### ドライブ基板(200V級 U2形 1/2t、1t 巻上インバータ用)変更のお知らせ

| 件名                                   | 発行日付   | 2016年3月10日 | 周知対象区分 |
|--------------------------------------|--|------------|--------|
| ドライブ基板変更のお知らせ<br>(200V級 U2形 1/2t、1t) | 三菱電機 FA 産業機器株式会社 本社・工場<br>福岡市 西区 今宿東 1-1-1 〒819-0192<br>Tel 092-805-3400 |            | 販売店    |

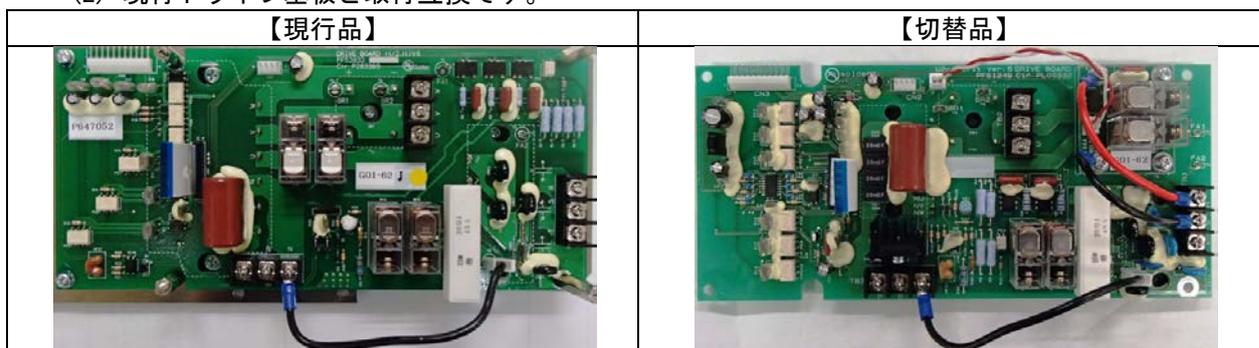
(1) ドライブ基板上ブレーキ用リレーを小基板化しました。

(2) 現行ドライブ基板と取付互換です。

旧配線図 (P289733)

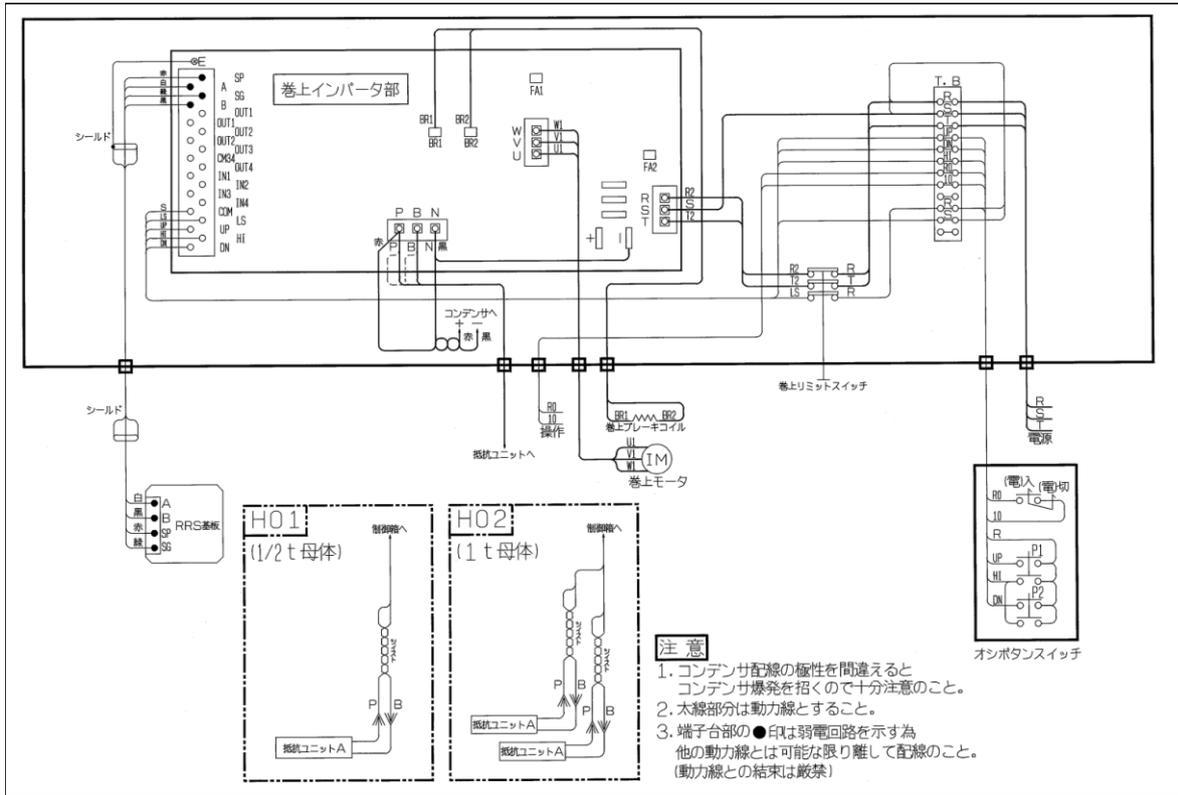
新配線図 (PL00383) ※シーケンス図は変更ありません。
